**AVIS RELATIF À LA PROTECTION
CONTRE LES EVENTUELS EFFETS NOCIFS ET NUISANCES
PROVOQUÉS PAR LES RAYONNEMENTS NON IONISANTS
GÉNÉRÉS PAR DES ANTENNES ÉMETTRICES STATIONNAIRES**

Commune : ANDENNE - Exploitant : TELENET GROUP

Référence exploitant : LG2431A

Rapport n° 3606 / 2024

Figure 2 : Vue en plan des installations d'antennes dans un rayon de 300 mètres autour de l'installation faisant l'objet de la demande d'avis

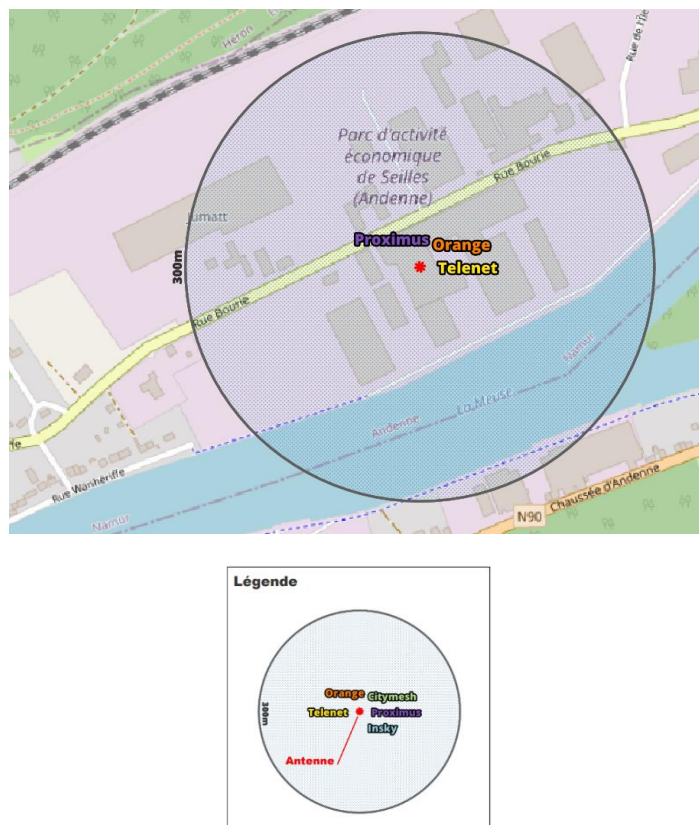
Le plan en projection verticale de la figure 2 indique la localisation des installations d'antennes émettrices stationnaires visées par le décret et situées dans un rayon de 300 mètres autour de l'installation référencée dans le paragraphe 2 et localisée au centre du cercle. Les données de localisation de ces antennes et les avis correspondant sont accessibles via le cadastre en ligne des antennes émettrices stationnaires⁸. Les installations prises en compte dans l'évaluation du respect de la limite cumulative sont les installations d'antennes émettrices déclarées en service par l'exploitant à la date du présent avis, à l'exception de l'installation référencée dans le paragraphe 2 et éventuellement d'autres installations ayant fait l'objet d'une demande d'avis à la même date et qui sont situées à l'intérieur de la zone de 300 mètres de rayon.

- il y a au plus 4 installations d'antennes émettrices stationnaires présentes dans la zone d'évaluation de 300 mètres de rayon représentée dans la figure 2, y inclus l'installation référencée dans le paragraphe 2 : la limite cumulative définie à l'article 4, §2 du décret est nécessairement respectée dans les lieux de séjour à l'intérieur de la zone d'évaluation de 300 mètres de rayon ;

- c) dans tous les autres cas, il a été vérifié que la limite cumulative définie à l'article 4, §2 du décret n'est pas dépassée dans les lieux de séjour sur base du nombre d'installations localisées dans la zone d'évaluation de 300 mètres de rayon représentée dans la figure 2, de leur localisation ainsi que des données inscrites dans la figure 1 et au paragraphe 4 du présent avis et dans les avis attestant le respect de la limite par installation ou de la limite abrogée de 3 V/m relatifs aux autres installations reprises dans la figure 2.

Compte tenu des considérations ci-dessus, il apparaît que l'intensité du rayonnement électromagnétique généré, dans les lieux de séjour situés dans un rayon de 300 mètres autour de l'installation référencée dans le paragraphe 2, par l'ensemble des antennes émettrices stationnaires de l'ensemble des exploitants du même site d'antennes émettrices stationnaires respecte la limite fixée à l'article 4, § 2 du décret.
